# *Ministero della Transizione Ecologica*

Commissione Tecnica PNRR-PNIEC

**Parere n. 25 del 11/06/2022**

<b>Progetto</b>	<p><b><i>Istruttoria Valutazione Impatto Ambientale</i></b></p> <p><b>Progetto di un Impianto agrovoltaico di potenza di 198.162,36 MWh; sito nei comuni di Latiano e Mesagne in provincia di Brindisi</b></p> <p><b>ID_VIP: 7616</b></p>
<b>Proponente</b>	<b>Ital Green Energy Latiano - Mesagne S.r.l.</b>

**Figura 7** – Fasce di mitigazione campo agrovoltaiico: larghezza 5 m (Particolare “A”), larghezza 10 m (Particolare “B”) e larghezza 20 m (Particolare “C”)

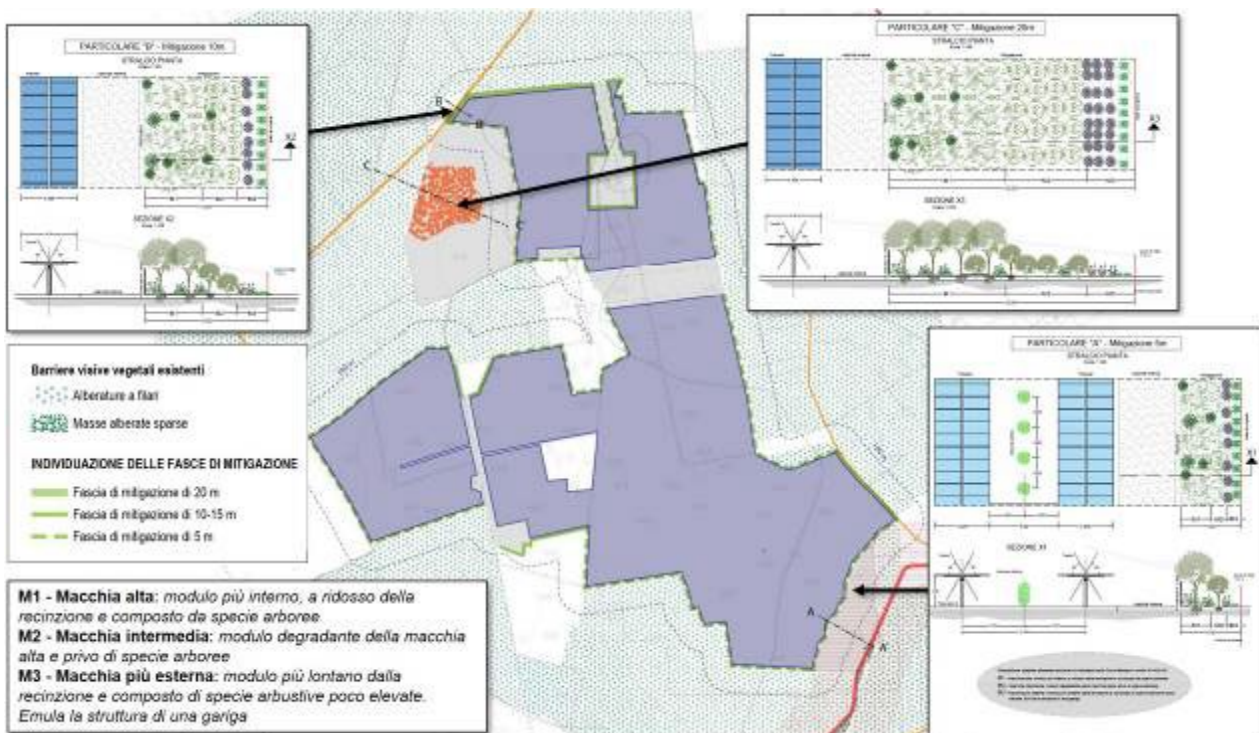
La Commissione ritiene che risultano adeguatamente e sufficientemente descritte le misure previste per evitare, prevenire e ridurre gli impatti ambientali significativi e negativi identificati del progetto sulla biodiversità con particolare riferimento alle fasce di mitigazione previste nonché alle opere di compensazione. La scelta delle piante da utilizzare dovrà ricadere su quelle della serie vegetazionale tipica dell'area in esame.

Inoltre, la previsione della fascia libera continua nella recinzione al di sopra il piano campagna è una misura che favorisce il passaggio della fauna selvatica con un benefico effetto di corridoio ecologico.

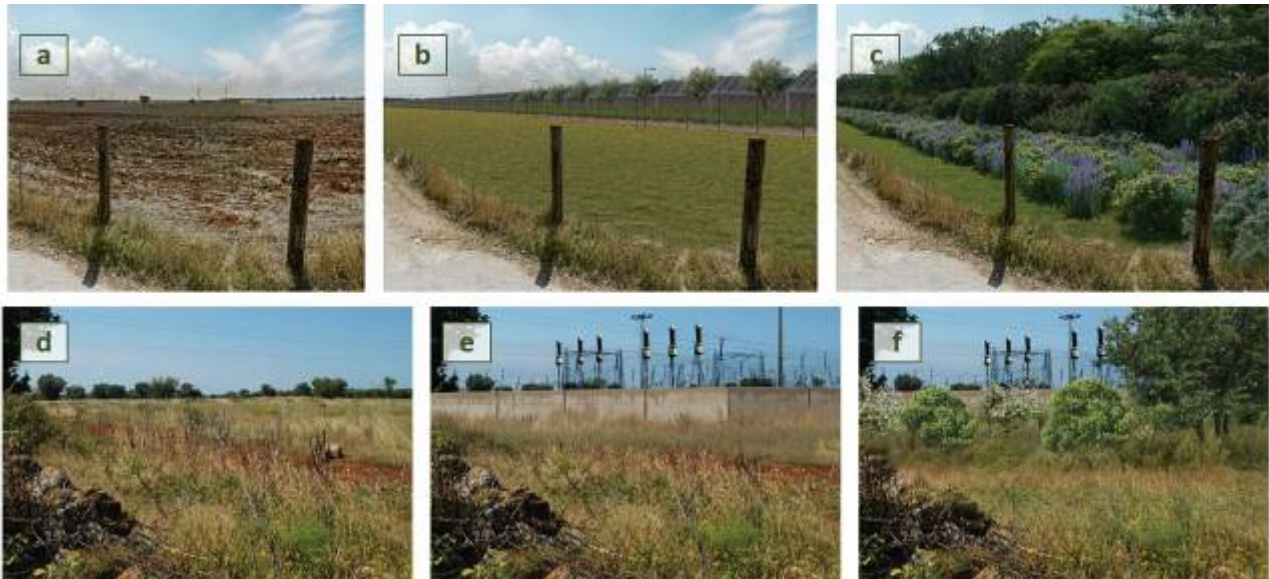
Per la stima dei potenziali impatti sul Paesaggio il Proponente effettuando le simulazioni di inserimento da punti di vista scelti in funzione della sensibilità percettiva (Canale Reale e Masseria San Nicola) e della visuale aperta (strade perimetrali al campo fotovoltaico). Il Proponente afferma che la percezione dell'impianto dal Canale Reale sarà mitigata dalla fascia di vegetazione larga circa 5 m che, oltre a contribuire alla valorizzazione del corridoio ecologico del canale, impedisce qualsiasi compromissione percettiva del bene paesaggistico; per la strada a nord est è stata prevista una fascia di mitigazione di 20 metri di spessore che, sia percettivamente che come valenza ecologico-ambientale, contribuisce e valorizza la presenza della formazione arbustiva in evoluzione naturale, poco distante (Figura 9).
